w sprawie rozpoczęcia prac legislacyjnych

PROJEKT

**w załączniku nr 1 do
rozporządzenia Ministra Infrastruktury z dnia 3 lipca 2003 r.
w sprawie szczegółowych warunków technicznych dla znaków
i sygnałów drogowych oraz urządzeń bezpieczeństwa ruchu drogowego
i warunków ich umieszczania na drogach**

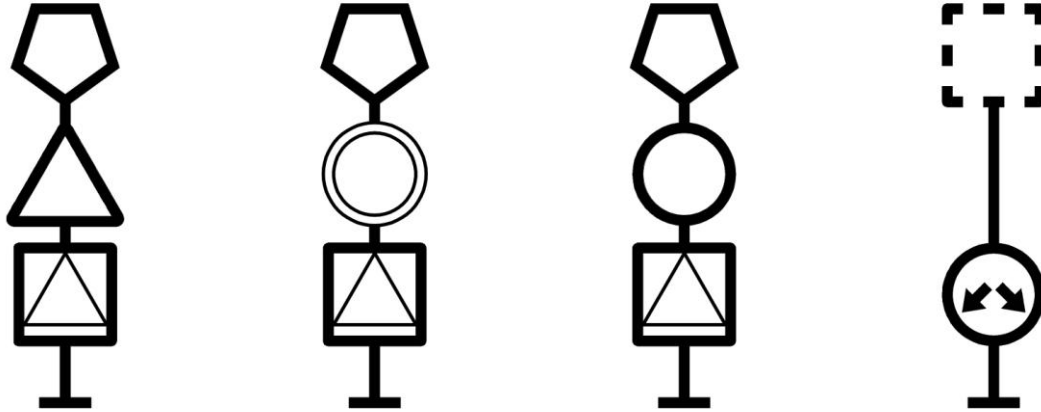
5) akapit ósmy:

„Łącznie ze znakiem A-7 może być umieszczony na tym samym słupku tylko jeden znak ostrzegawczy albo znak zakazu albo znak nakazu albo znak informacyjny: D-2, D-6, D-6a, D-6b, w sposób wskazany na rys. 1.5.1 i 1.5.2.”

zostaje usunięty.

Uzasadnienie

Niniejsza zmiana jest konsekwencją zmian określonych w pkt 6 i 7;

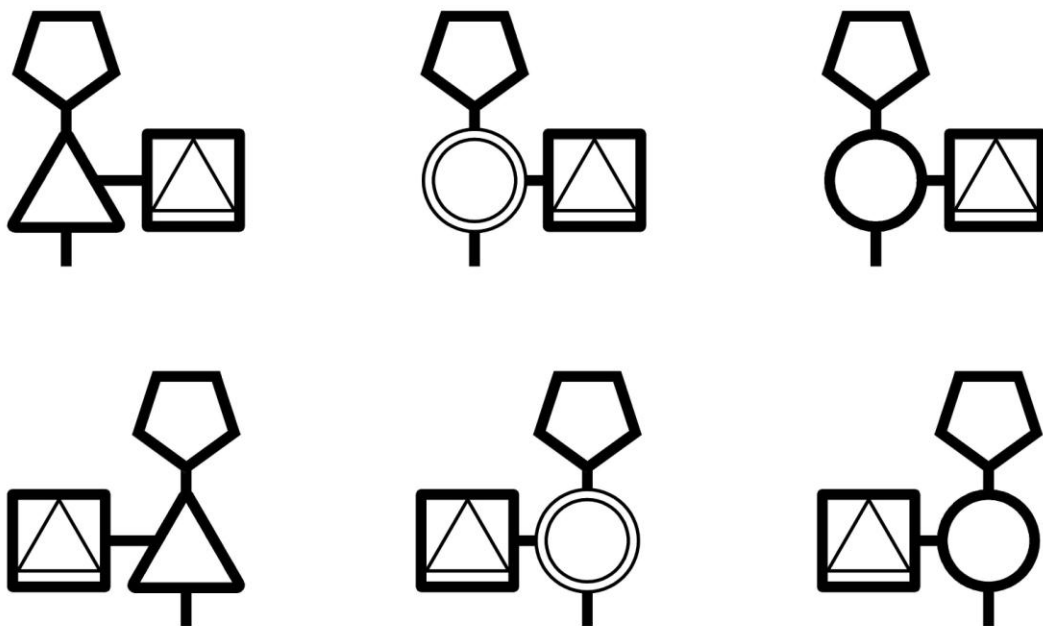
6) do rysunku 1.5.3 dodaje się ilustracje sposobów umieszczania znaków przedstawione na rysunku 4.

Rysunek 4

Niniejsza zmiana dopuszcza umieszczanie na jednym słupku:

- a) znaku określającego pierwszeństwo przejazdu, który umieszcza się na końcowym odcinku dojazdu do przecięcia lub połączenia dróg;
- b) znaku:
 - ostrzegawczego (np. A-21),
 - lub zakazu (np. B-22),
 - lub nakazu (np. C-12);
- c) znaku oznaczającego przejście dla pieszych lub/i przejazd dla rowerzystów.

Ponadto zmiana określa, że znaki C-9, C-10 i C-11 mają znajdować się poniżej innych znaków umieszczonych na tym samym słupku;
